改定履歴表

イプソロケット試験機の打上げに係る
地上安全計画

平成25年4月 A
~~平成25年4月 NC~~

独立行政法人
宇宙航空研究開発機構

測地緯度[北緯]
測地経度[東経]
図-3 海上警戒区域

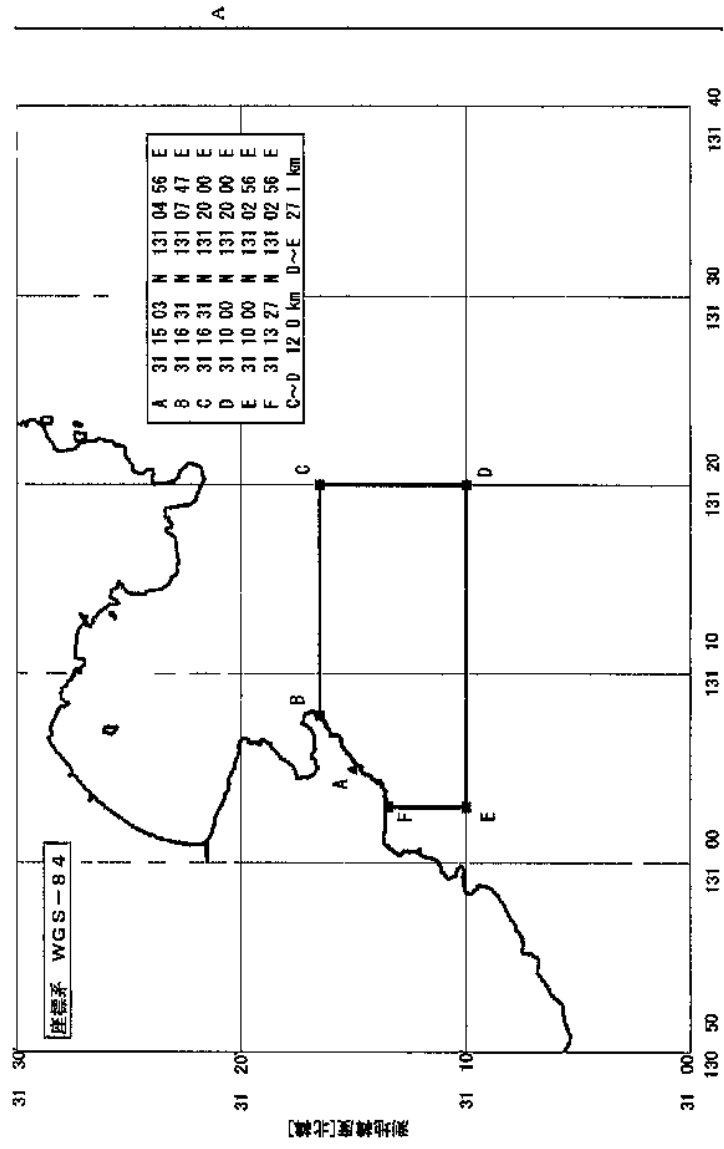
符号	改定の日付	改定箇所	改定理由
A	H25.4.16	p15 図3 海上警戒区域	海上警戒区域の座標値は度分秒の整数表示であるため、秒以下の数値について四捨五入処置していたが、警戒区域を包絡する座標値に修正
